ADENDA I AL ESTUDIO DE IMPACTO AMBIENTAL VERSIÓN 03 DEL PROYECTO HIBRIDADO “IFV SAN PATRICIO II” DE 49,97 MW. (EXPEDIENTE AAU/CA/028/23).

RESPUESTA AL REQUERIMIENTO DE LA OFICINA DE ORDENACIÓN DEL TERRITORIO DE FECHA 5 DE JUNIO DE 2024.

IBERIAN RETAIL BERNESGA 5 S.L.U.

PUERTO REAL (CÁDIZ)

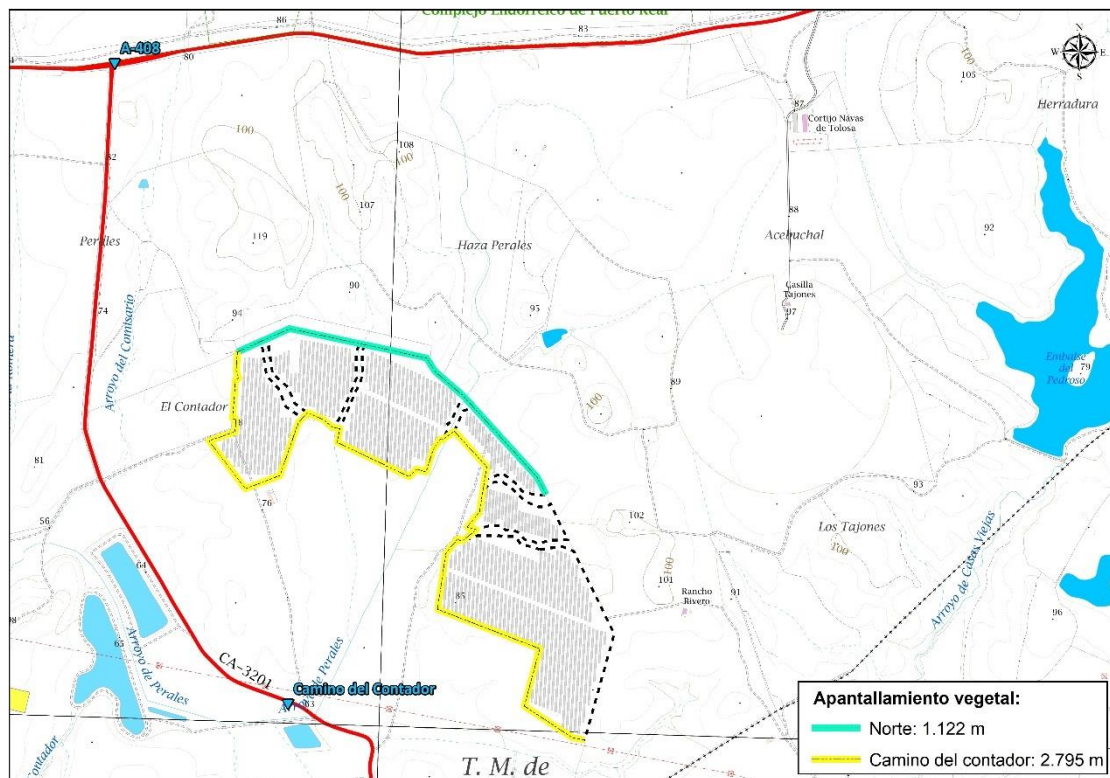
Se indica textualmente: *"En concreto, a fin de minimizar la afección de la PSF sobre el paisaje del entorno, se proponen medidas relativas a reforzar el apantallamiento vegetal al norte de la misma, de manera que junto con la vegetación ya existente, se reduzca su afección sobre la carretera A-408; en relación al camino del contador, y teniendo en cuenta que únicamente se ha analizado su afección desde un punto de observación, a la vista del plano aportado, se observa que la PSF sí es visible desde el mismo, por lo que deberá implantarse apantallamiento vegetal que minimice la afección"*.

La actuación derivada del texto del requerimiento se concreta en la visión desde la Carretera A-408, que afectaría al perímetro norte de la instalación de hibridación, y a la visibilidad de dicha instalación desde el Camino del Contador, que implicaría el apantallamiento del perímetro oeste de la misma.

De la figura anterior se deduce que la longitud del apantallamiento requerido se cuantificaría en 1.122 metros lineales del lindero norte más 2.795 metros lineales de la totalidad del lindero oeste, que podría ser visible desde el Camino de Contador.

A continuación se muestra un gráfico con la pantalla vegetal perimetral:

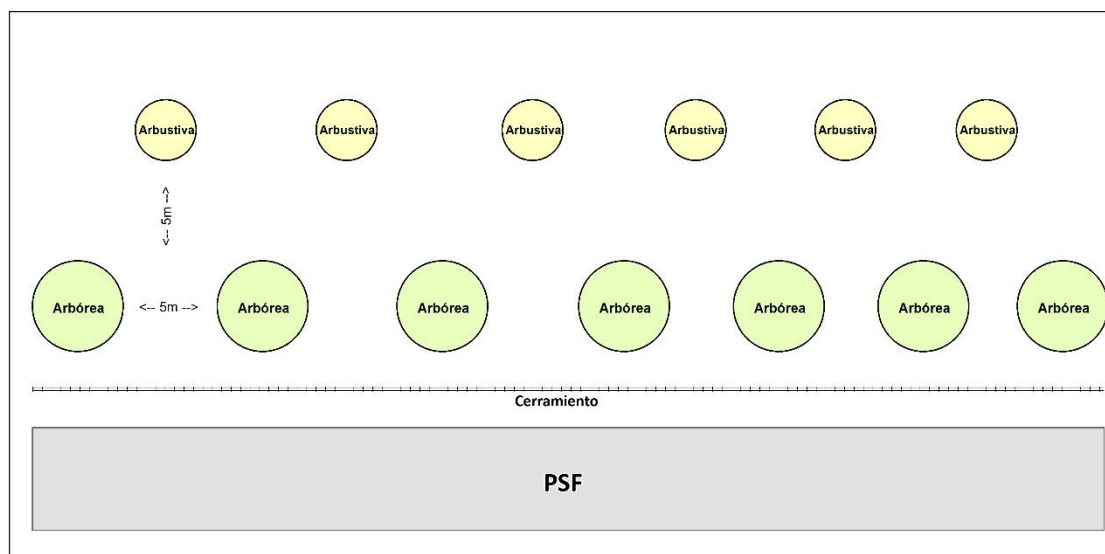
La Oficina de Ordenación del Territorio recomienda concretamente: *“el apantallamiento vegetal debe procurar especies propias del entorno, intercalando entre arbóreas y arbustivas, con un ancho y porte suficiente para lograr el fin al que se destinen (cómo mínimo 1,50 m de altura en el momento de su siembra), procurando en todo momento asemejar lo más posible un escenario natural, todo ello sin perjuicio de las determinaciones que se establezcan por la Consejería competente en materia forestal y medioambiental”*

De acuerdo con este criterio, se propone ejecutar la pantalla vegetal en todo el perímetro de la instalación de renovable, lo que supone una longitud total de los indicados 6.774 metros lineales, es decir de $6.774 - 3.917 = 2.857$ metros lineales adicionales, aun cuando esta parte del perímetro no sea visible desde ningún punto de la carretera ni del camino.

Se propone que a continuación del cerramiento, y hacia el exterior del mismo, se implanten dos líneas de plantación distanciadas 5 metros. Dentro de cada línea, las plantas estarán separadas 5 metros entre ellas, y la plantación se hará al tresbolillo. La altura mínima de la planta será de 1,5 metros, por lo que es obligado utilizar como medio de la forestación la plantación.
